2019 年 3 月 5 日

MCGB/MCGS/MCDB/MCSF 氣孔 M5 所用塞頭的密封墊片,材質及外觀變更通知

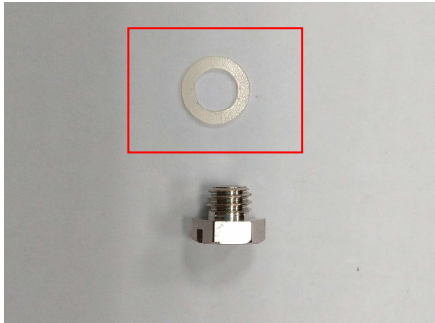
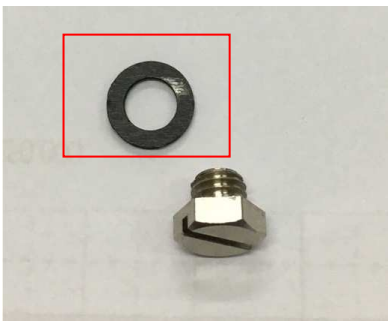
原使用塑膠材質，白色外觀，硬度較硬，不易組裝。故為提升組裝效率，擬改用硬度相對較軟的橡膠材質，黑色外觀。

零件名稱	變更前	變更後
	塑膠材質	橡膠材質
M5 塞頭 墊片
